PDB 180 – AMBITO 16
AREE INONDABILI RIO REZZA

Piano di Bacino	Ambito 16
Bacino idrografico	Entella
Estremi atti di approvazione della modifica	D.G.P. n. 215 del 9 novembre 2010
Localizzazione della modifica (comune, corso d'acqua, località, etc.)	Rio Rezza in comune di Lavagna
Indicazione norma di piano e/o criteri alla base della modifica (citazione norma del pdb ai sensi della quale si è approvata la modifica, specificazione criteri ed indirizzi dell'AdB applicati per la modifica specifica, etc.)	Art.10 c.5 della L.R. 58/2009
Descrizione della modifica apportata (area interessata e relativa tipologia di pericolosità, tipologia della modifica, carte modificate, motivazione, etc.)	Studio idraulico di dettaglio compreso nel progetto definitivo di sistemazione del rio Rezza
Elementi acquisiti in merito alla modifica apportata e loro sintetica descrizione (rilievi topografici, studi di dettaglio, approfondimenti tecnici, monitoraggi, etc.)	Tenuto conto della complessità dell'intervento si rimanda alla relazione generale di Piano, allegata di seguito.

Deliberazione G.P. n. 215 del 09/11/2010

**OGGETTO: Piano di Bacino stralcio per la tutela dal rischio idrogeologico dell'Ambito 16 -

Carta delle aree inondabili e delle aree storicamente inondate

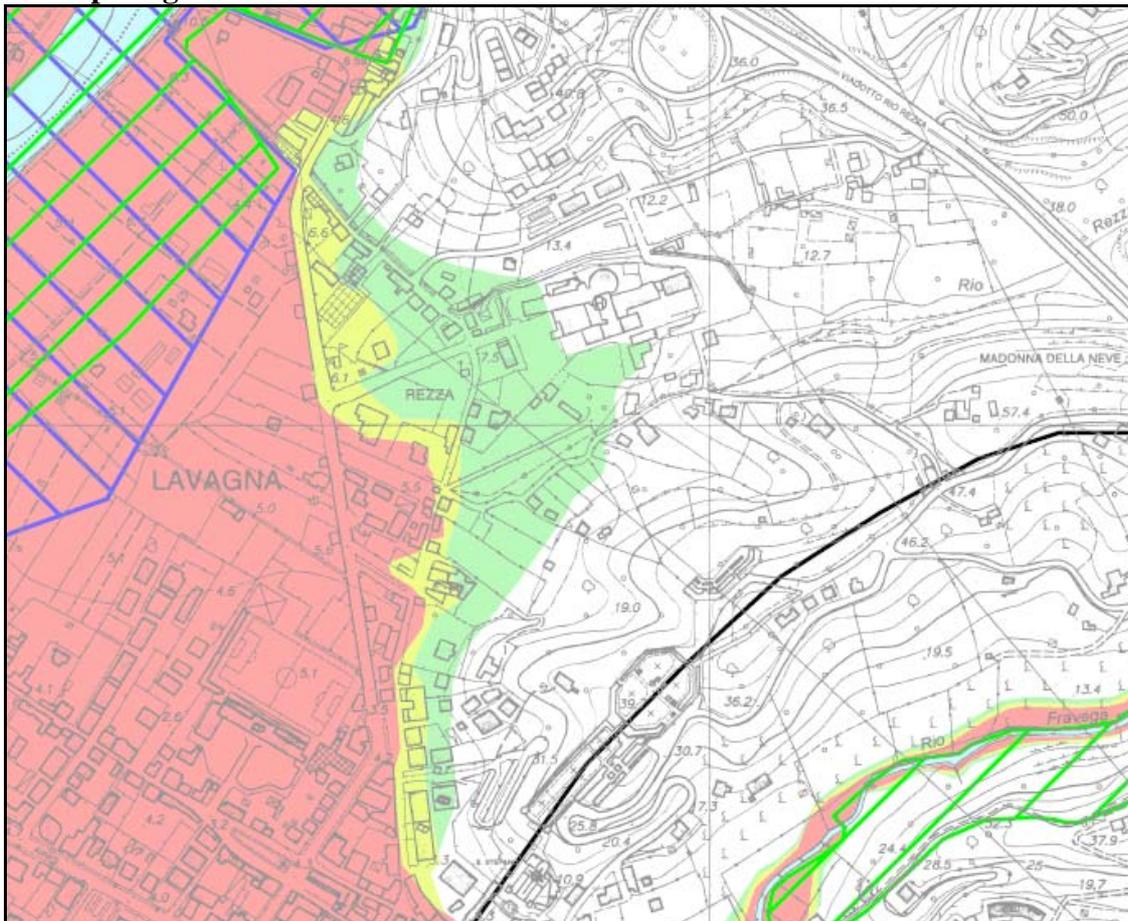
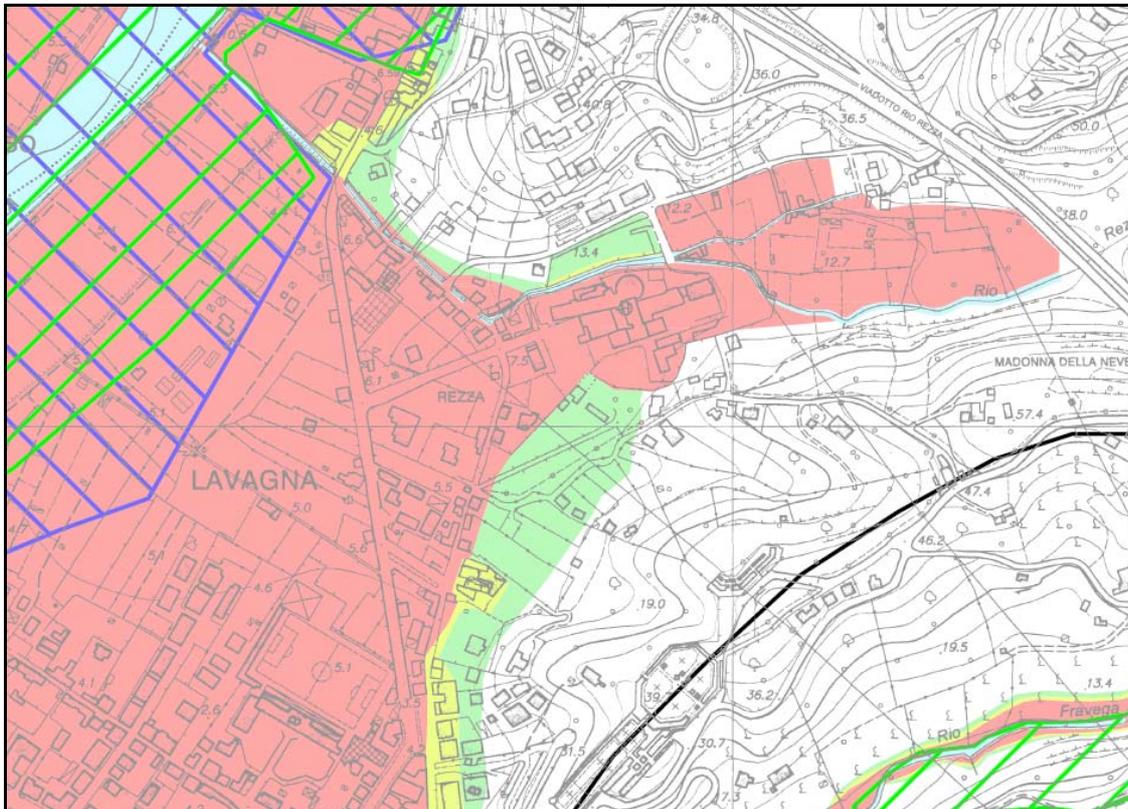
Considerato che la variante individuata consiste nel perimetrare le fasce di inondabilità, allo stato attuale, del rio Rezza, affluente del fiume Entella, nel Comune di Lavagna, non ancora indagato nel piano di bacino vigente, per i tempi di ritorno di riferimento previsti dalla normativa;

Atteso al proposito che durante l'esame istruttorio della pratica in oggetto, è emersa un'incongruenza relativamente alla carta dell'uso del suolo, nella quale l'area occupata dall'ospedale di Lavagna risulta ancora classificata come uliveto. Tale correzione comporta anche la modifica della carta idrogeologica, in cui è indicato il territorio urbanizzato con classificazione come impermeabile, e della carta degli elementi a rischio con l'inserimento dell'ospedale;

Carta dei sottobacini e di ubicazione delle sezioni di chiusura

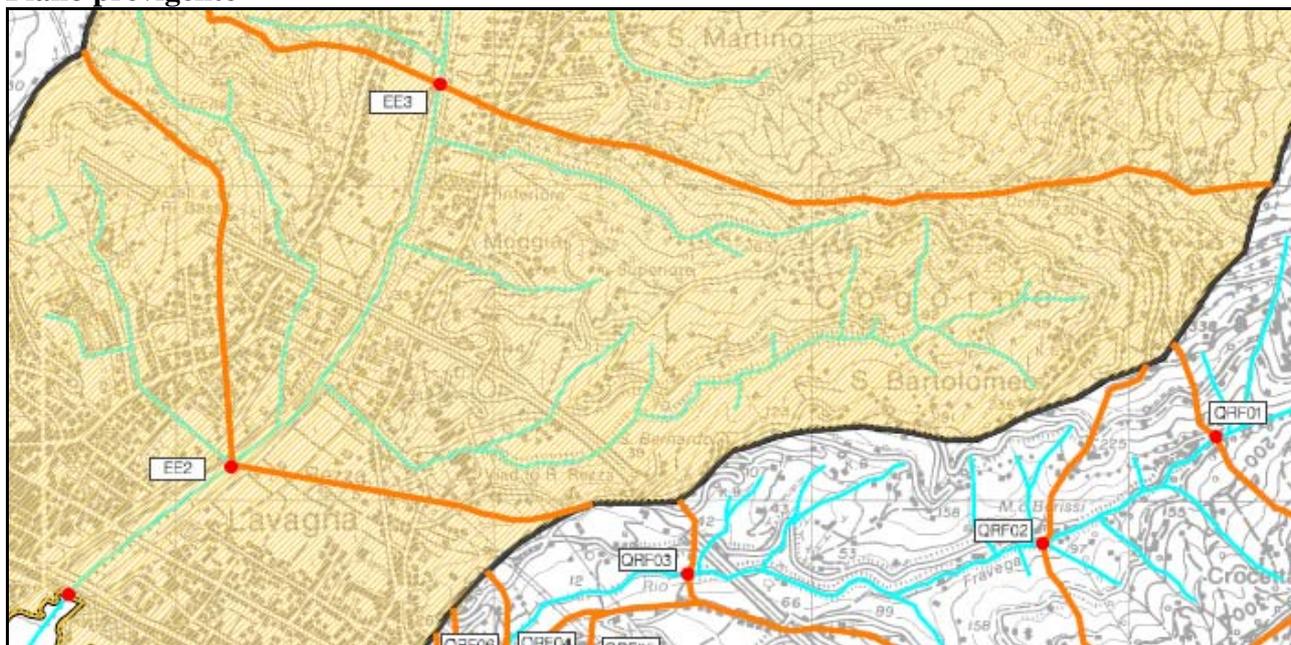
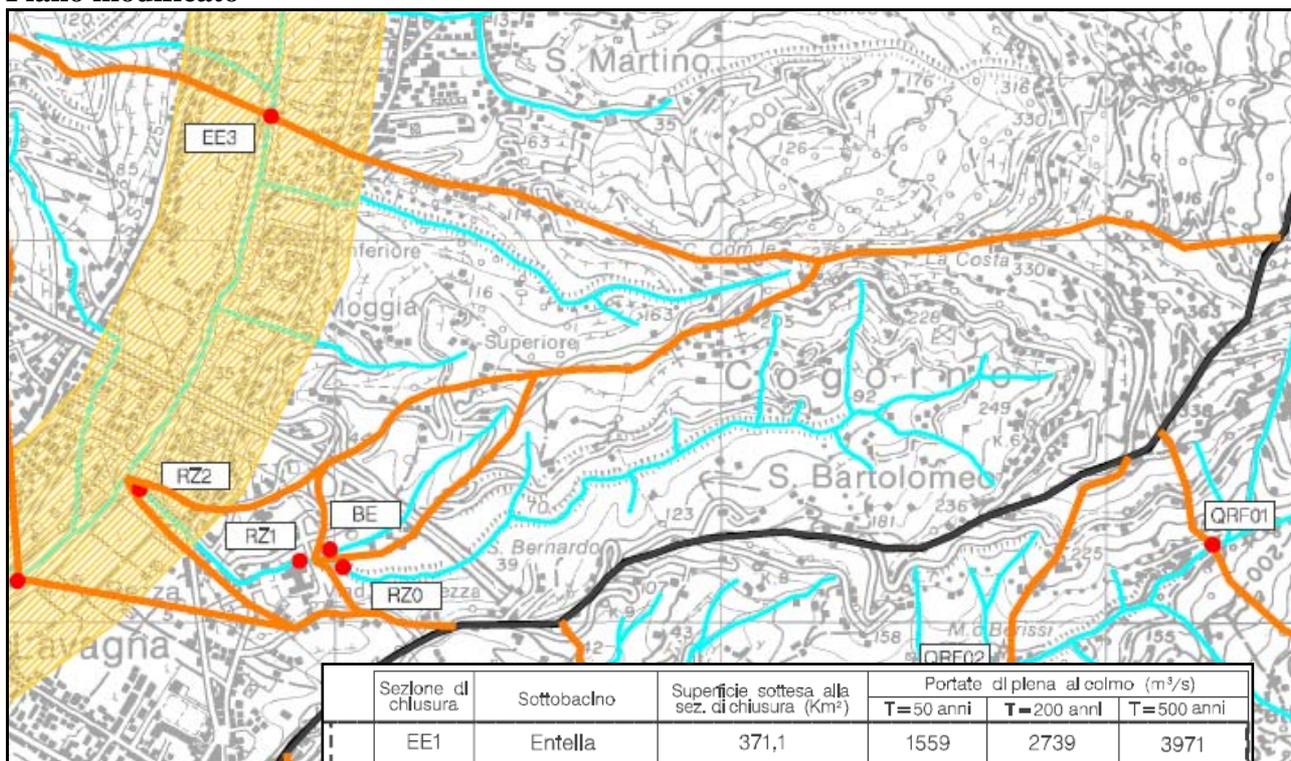
La perimetrazione dei bacini idrografici del rio Rezza e del suo principale affluente il rio Beichetta ha permesso di individuare tre sezioni di chiusura sull’asta principale, e una sull’affluente, disposte come specificato nella carta dei sottobacini

Carta degli interventi

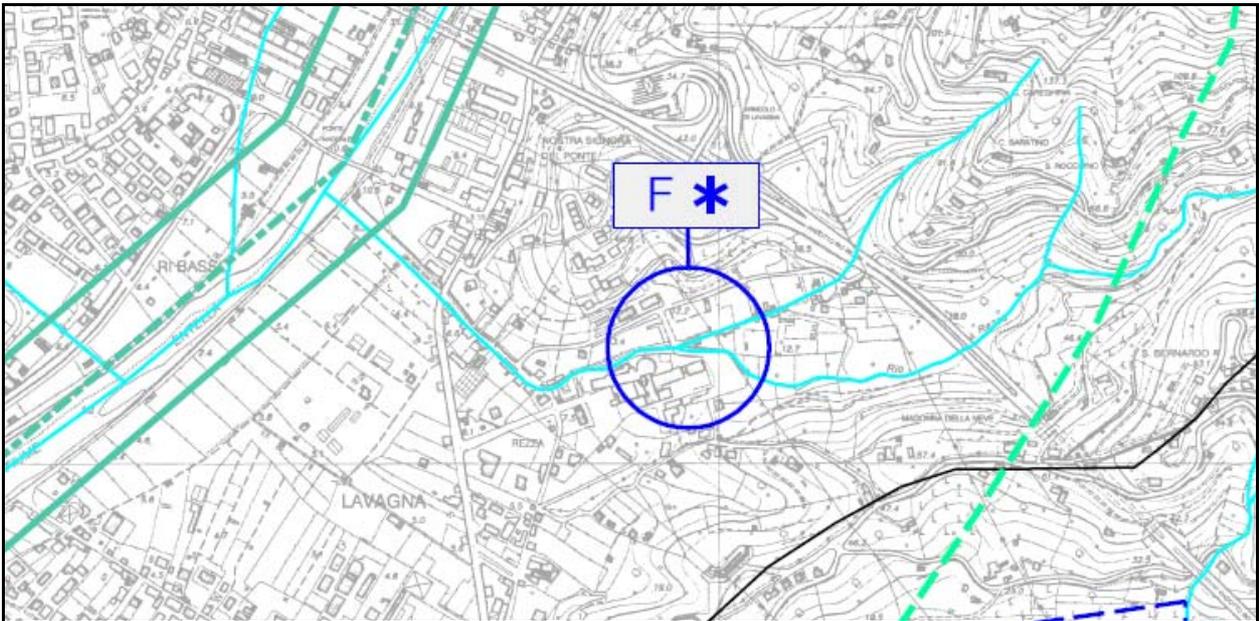
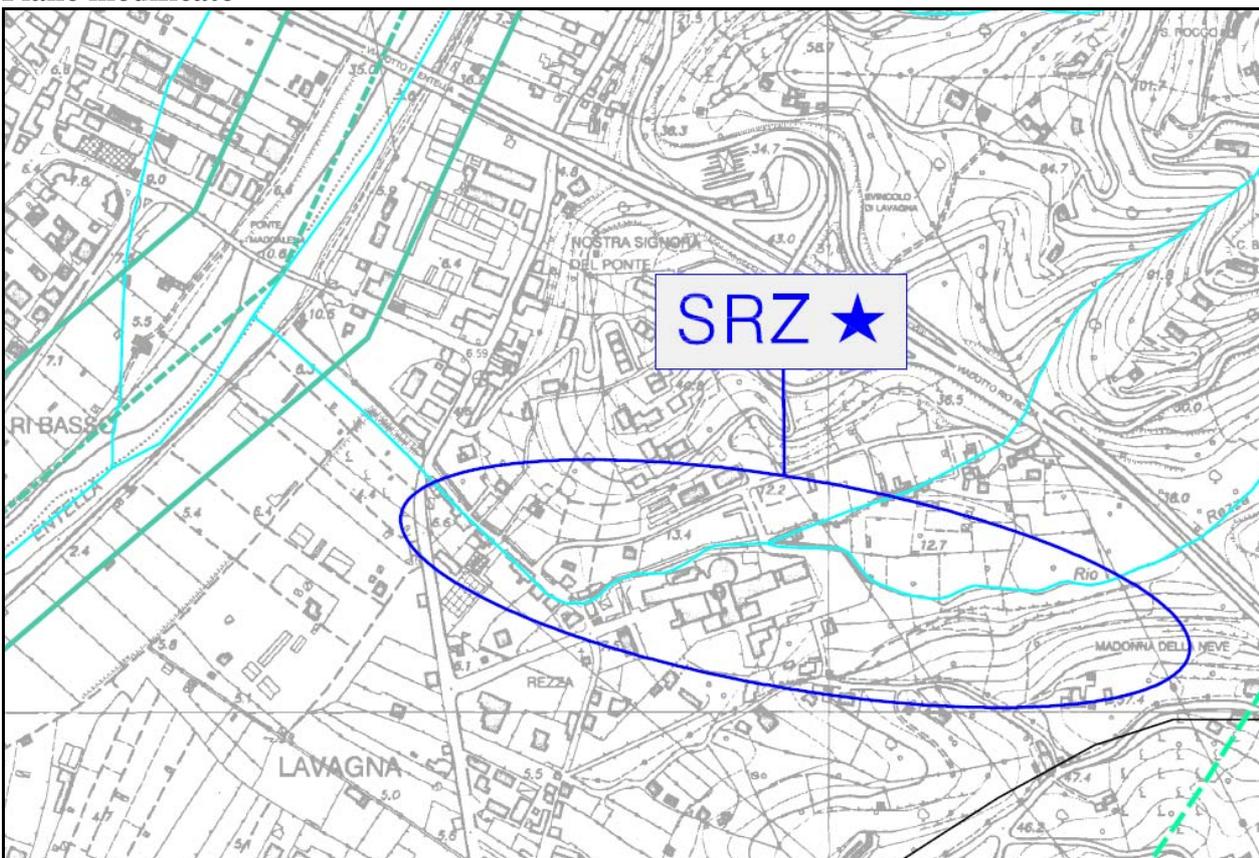
SRZ Lavori di regimazione idraulica del Rio Rezza

E' previsto un intervento articolato di sistemazione del rio a partire dal viadotto dell'autostrada fino al ponte di via Fieschi. A valle di questo ponte, la sistemazione si raccorda con quanto previsto nel progetto definitivo - 1° stralcio funzionale - 1° lotto (dalla foce al Ponte della Maddalena) degli "Interventi di mitigazione del rischio idraulico del bacino del Fiume Entella relativamente al tratto terminale", predisposto dalla Provincia di Genova.

Carta delle fasce fluviali

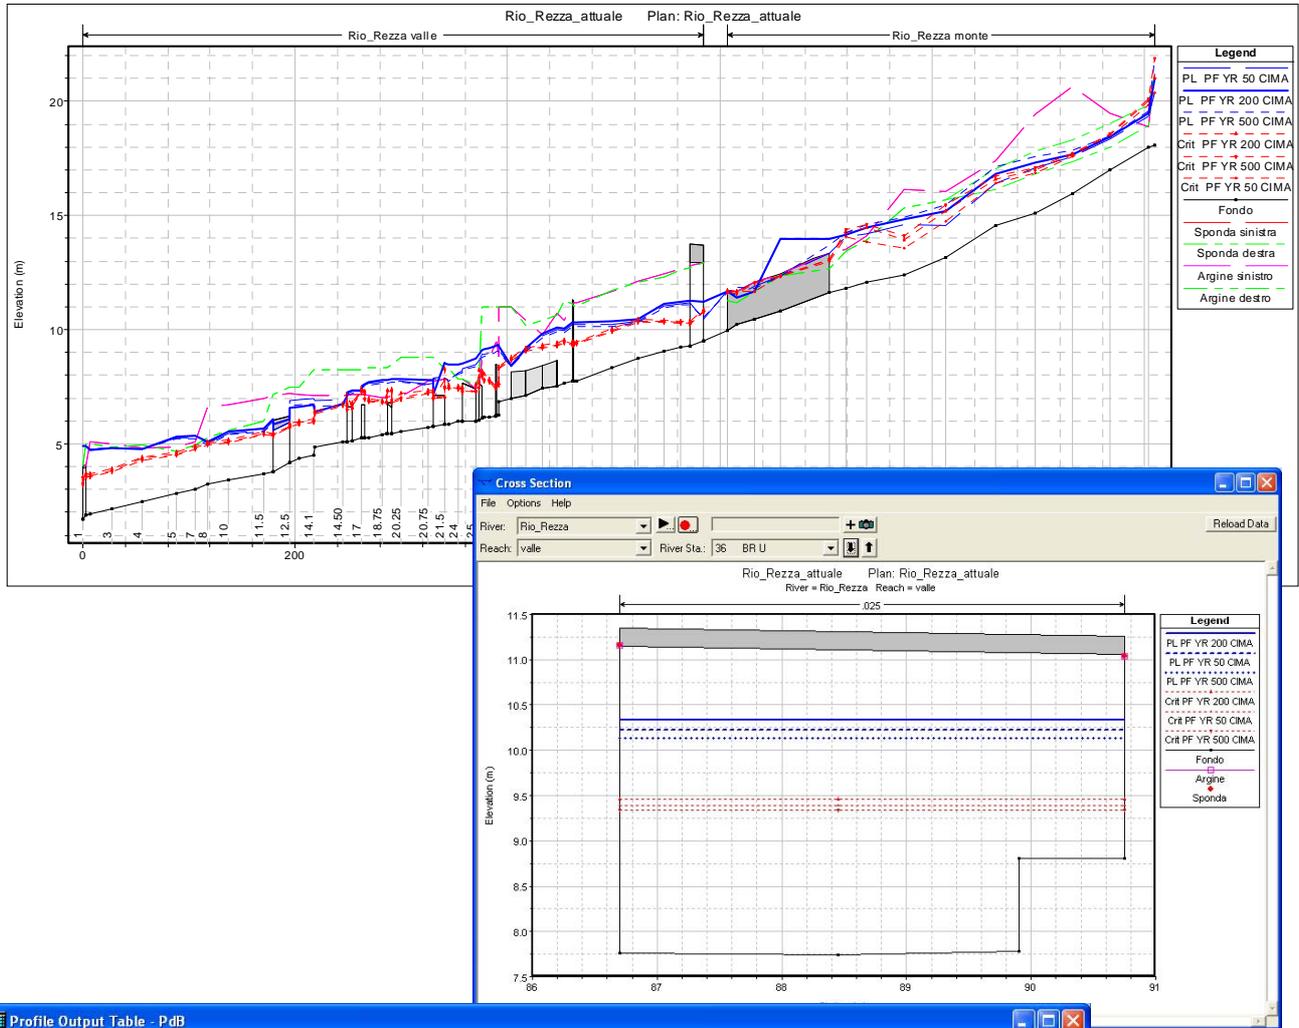
Rilevato che la richiesta comprende l'approvazione della ripermetrazione preventiva delle fasce di inondabilità nello stato di progetto relativo al primo lotto dei previsti interventi di mitigazione del rischio idraulico, la cui efficacia resterà però sospesa fino ad uno specifico nuovo provvedimento della Provincia che prenderà atto del completamento e del collaudo delle opere;

3. di approvare la ripermetrazione preventiva delle fasce d'inondabilità del Rio Rezza, dando atto che la procedura di ripermetrazione preventiva, ai sensi della DGR 893/08 – Allegato 1 – punto 1.2, prevede che la modifica delle suddette fasce sarà efficace solo nel momento della completa realizzazione, collaudo e verifica dei lavori di sistemazione idraulica previsti. Di conseguenza l'approvazione finale e la successiva pubblicazione sul BURL in merito alla ripermetrazione preventiva, viene sospesa fino all'avvenuto collaudo dei lavori eseguiti;
